Opinia Nr 103 / E/ROM-2

z wyniku przeprowadzonych oględzin-ekspertyzy urządzeń ogrzewczo-kominowych
w BYDGOSZU ul. MARCELSKA Nr 51
dotycząca mieszkania Nr 2 Obyw. ROSTOJAŃ
sporządzona przez posiadającego wymagane uprawnienia mistrza kominarskiego
Obyw. ZOZISEANA JASIAŃSKIEGO w celu:

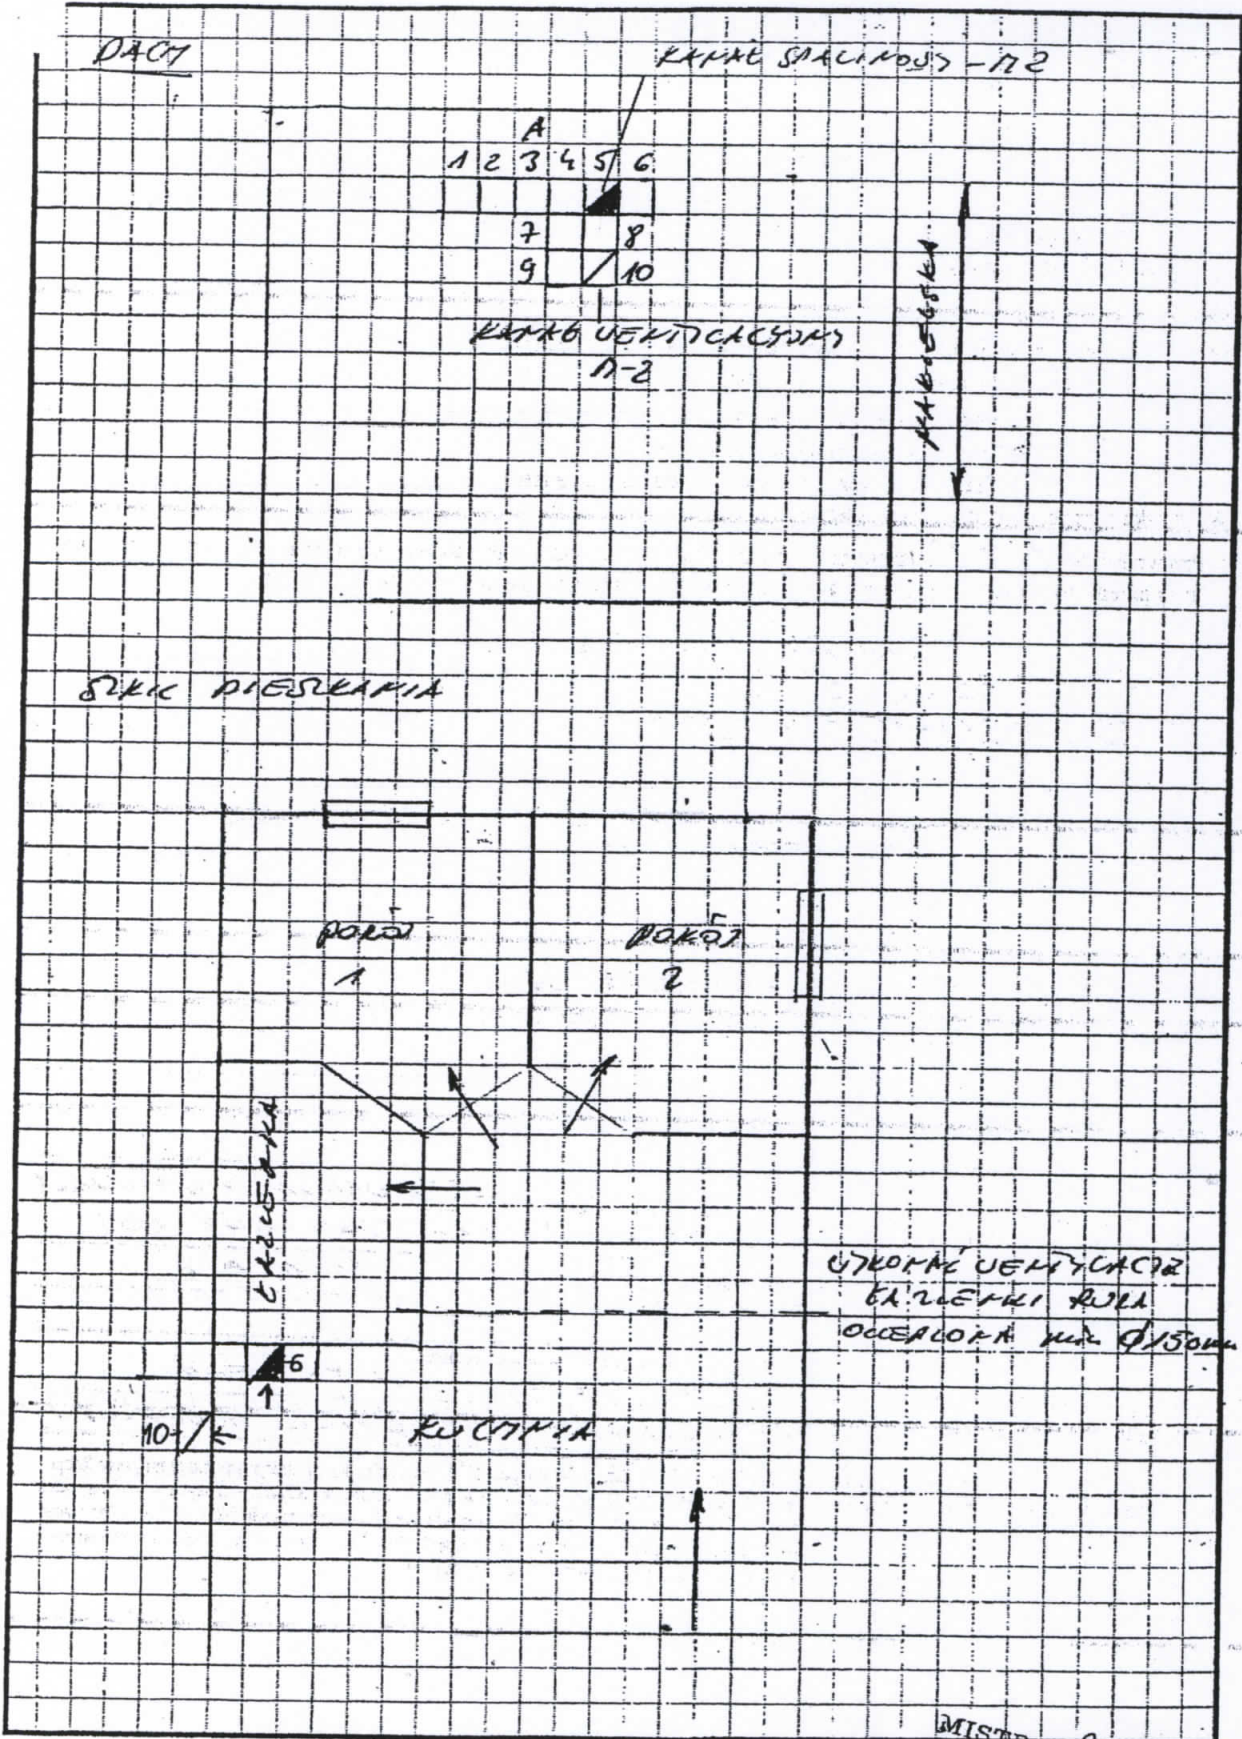
1. Przewód(y) Nr A5, A10 (patrz szkic na odwrocie) odpowiadają - nie odpowiadają wymaganiom niżej wymienionych przepisów i może (mogą) - nie może (nie mogą) być przeznaczone do podłączenia

(podać rodzaj urządzenia a w przypadku braku możliwości podłączenia podać przyczynę)
A5 KOCIOT CO GAROS
A-10 WENTYLACJA UKOCHYMI

W celu osiągnięcia prawidłowego funkcjonowania urządzenia należy: PRZETWORZĄĆ I STABILIZACJĘ
KONIK I OTSKOKI, ZAKŁADZĄC KANAL SPALNOSTY DO
KOTEA CO PRZEJŚCIEM KANALODOPRĄTNI OŚRĘD. PŁA
POTRZEB KOTEA

Inne uwagi: INNEJDE INSTALACJA ŚLONA, DLA KAZIENKI
W KOPAL PRZEJŚCIE WENTYLACYJNY ZAKRYĆ WIDOK ODCIEPIONY
